## Concept-notitie

Aan	:	Omgevingsdienst Regio Arnhem
Van	:	5.1.2e
Datum	:	16 mei 2024
Versie	:	0.1
<b>Betreft</b>	:	<b>Beoordeling op hoofdlijnen: bestek 240428 Stortplaats Doonweg te Eerbeek, Aanlegfase 1 Eindafdichting</b>
Referentie	:	P2446/N02

**Betreft: beoordeling op hoofdlijnen bestek 240428 [10] en tekeningen [11].**

**Tekening 05 profiel N1 en N2 Aanlegfase 1**

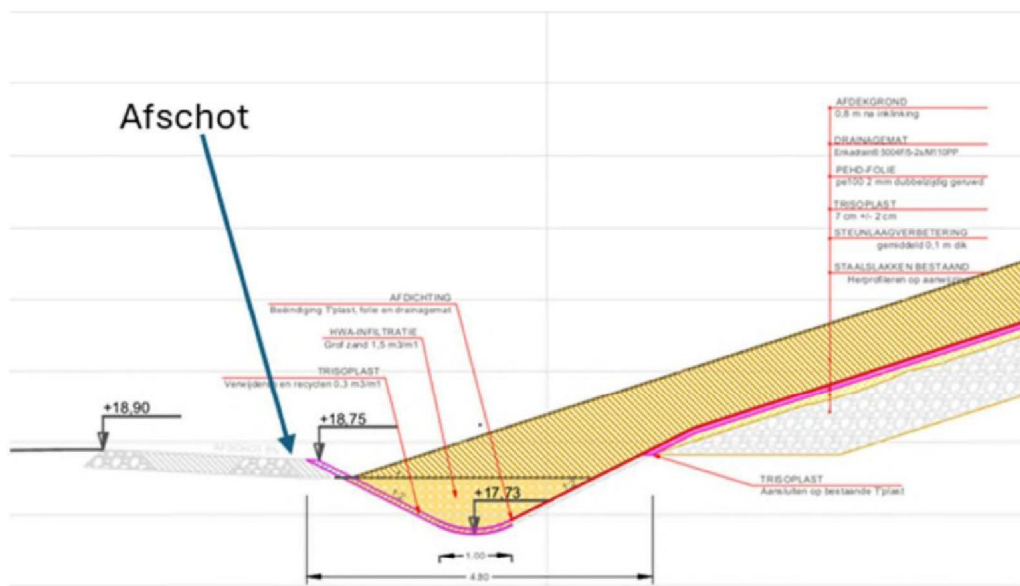
Opmerking 20. De inspectieweg wordt met een afschot van 5% in de richting van de sloot gelegd. Is dit de meest voor de hand liggende gewenste optie? In fase 1 zal bij hevige neerslag (schoon) water naar de opvangsloot stromen: extra te verpompen m<sup>3</sup>. Zie ook Opmerking 24.

**Tekening 14 profiel Z8 en Z9**

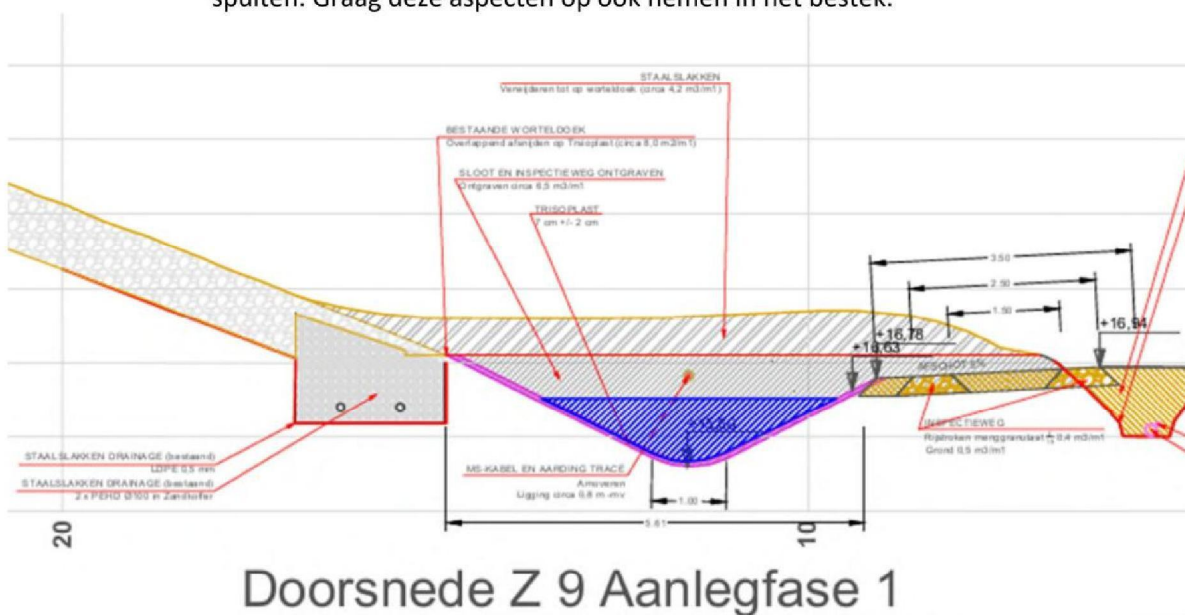
- Opmerking 21. In het goedkeuringsbesluit is voorgeschreven dat de folie overlappend worden gelegd met de aanwezige LDPE folie van de drainkoffer (met drains voor afvoer van water van staalslakken). Er is in doorsnede Z9 geen overlap voorzien (in het huidige bestek met Trisoplast i.p.v. folie). Doorsnede Z 8 toont wel een overlap.

- Opmerking 22. Bij de aanleg van de LDPE folie en de drainkoffer diende toezicht te worden gehouden. Dit geldt in het bijzonder de kwaliteit van aanleg. Dat is voor zover bekend niet gebeurd. De LDPE folie is overlappend gelegd en niet gelast. Dit blijft een onduidelijk punt in het gehele ontwerp. De vergunning geeft aan dat dit vloeistofdicht moet worden uitgevoerd. U dient hier nader naar te kijken en te komen met een vloeistofdichte oplossing die voldoet aan het gestelde in de vergunning. Aanbevolen wordt om tijdens de aanleg van de ringsloten de LDPE folie en drainkoffer te inspecteren op onvolkomenheden en deze te herstellen. Tevens dient de werking van drains periodiek te worden gecontroleerd door deze door te spuiten. Graag deze aspecten op ook nemen in het bestek.

**Tekening 17 profiel O1 en O2 Aanlegfase 1**

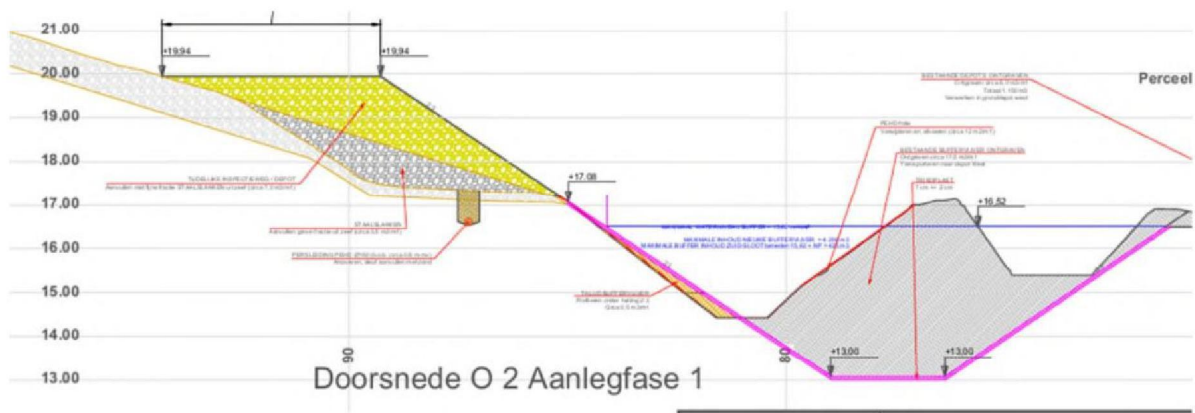
Opmerking 23. De inspectieweg aan de oostzijde ligt 7 meter boven de slootbodem. De taludhelling is 2:3 (=1:1,5). De afstand van rand inspectieweg tot slootbodem is ruim 10 meter. Aan de boszijde is geen onderhoudspad voorzien. Is onderhoud van buffer mogelijk?

**Tekening 21 profiel N1 en N2 Aanlegfase 1**

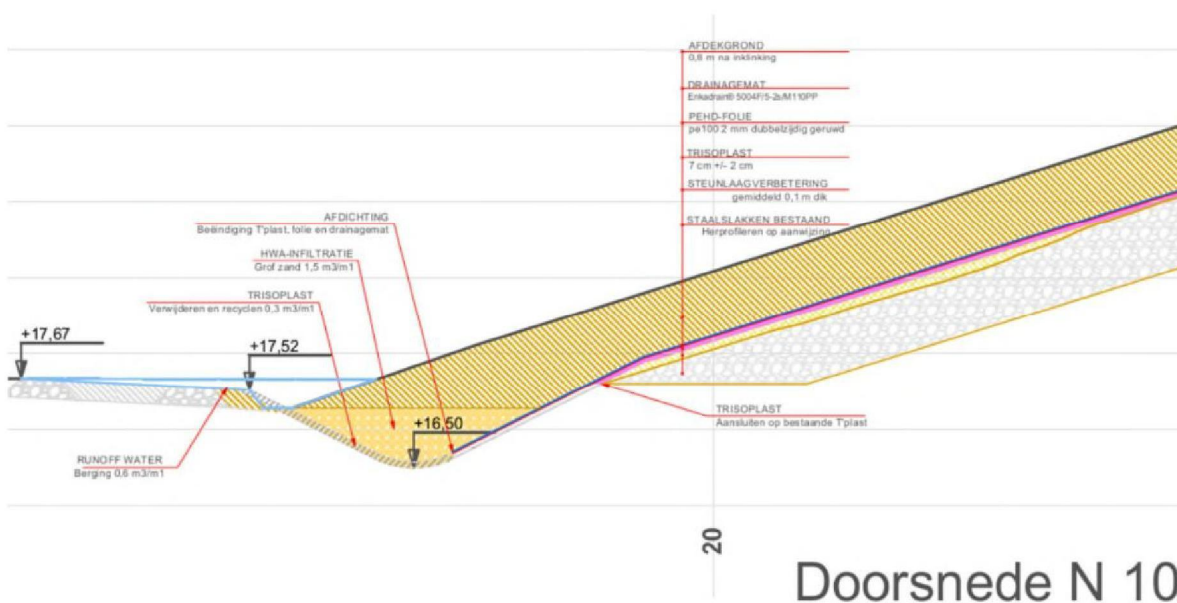
- Opmerking 24. De inspectieweg wordt met een afschot van 5% in de richting van de sloot gelegd. In fase 2 (na aanbrengen bovenafdichting) zal schoon hemelwater aan de stortzijde van de inspectieweg geïnfiltreerd worden cq afstromen in oostelijke richting naar de paddenpoel aan de oostzijde. Is overwogen om het afschot van de stortplaats af te leggen (infiltratie in omliggend maaiveld)? Welke voor- en nadelen zijn er?
- Opmerking 25. In de teen wordt een berging van runoff water aangegeven (blauwe lijn). Is dit werkelijk het geval? Het water stroomt onder vrij verval in oostelijke richting.
